SERVICE BULLETIN

DER KRAFTSTOFFPUMPE

FÜR ROTAX[®] MOTOR TYPE 912 (SERIE)

SB-912-053UL

(siehe dazu Bild 1)

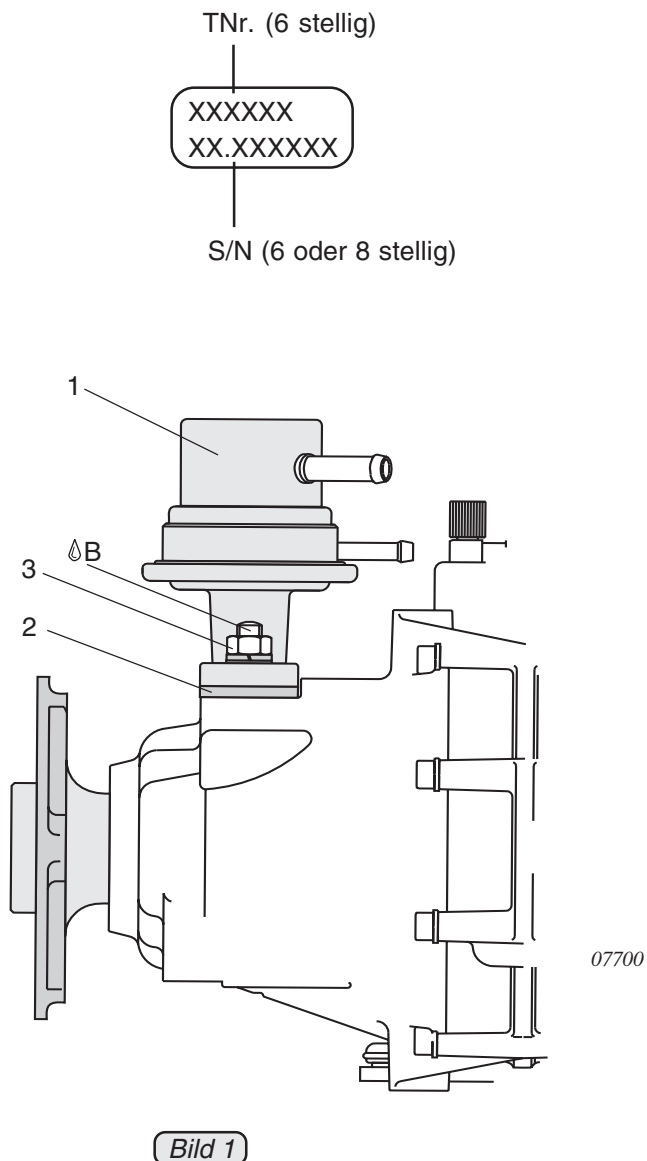
Austausch der Kraftstoffpumpen mit TNr. 892230, 892232, 892540 durch TNr. 892542 und Austausch der Kraftstoffpumpen mit TNr. 892235, 892236, 892545 durch TNr. 892546 bei ROTAX® Motor Type 912 (Serie)

1. Kraftstoffpumpe (1) ausbauen.
2. Isolierflansch (2) erneuern.

■ **ACHTUNG:** Unbedingt mitgelieferten Isolierflansch verwenden. Den alten Isolierflansch nicht wiederverwenden.

◆ **HINWEIS:** Bei den Dichtflächen des Getriebegehäuses und des Kraftstoffpumpenflansches ist kein Dichtmittel zu verwenden.

3. Kraftstoffpumpe einbauen.
4. SK-Muttern (3) mit LOCTITE 243 sichern und gleichmäßig festziehen. Anzugsdrehmoment 15 Nm.

◆ **HINWEIS:** Die zusätzliche Sicherung mit LOCTITE 243 sollte bei jeder Wieder- oder Neumontage der Kraftstoffpumpe und/oder Isolierflansch angewandt werden. Eine Nacharbeit von bereits eingebauten Kraftstoffpumpen TNr. 892542 bzw. 892546 ist nicht mehr erforderlich.
